パンドウイトコーポレーション日本支社
〒108-0075 東京都港区港南 2-13-31 品川 NSS ビル
2024年7月11日
PJ24-031

パンラップ製品の梱包形態変更のお知らせ

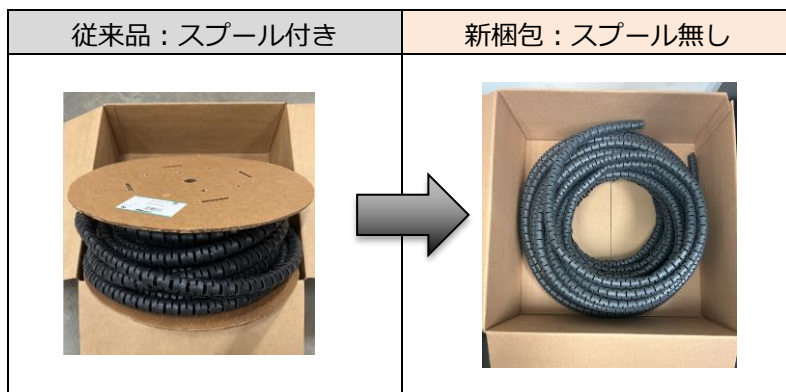
さて、この度、弊社のパンラップ製品の梱包形態につきまして、環境に配慮し廃棄物を削減する観点から、従来のスプールに巻き付けた形態から、スプール無しでの梱包に変更することとなりました。

変更内容： 梱包形態

※外箱のサイズに変更はありません。
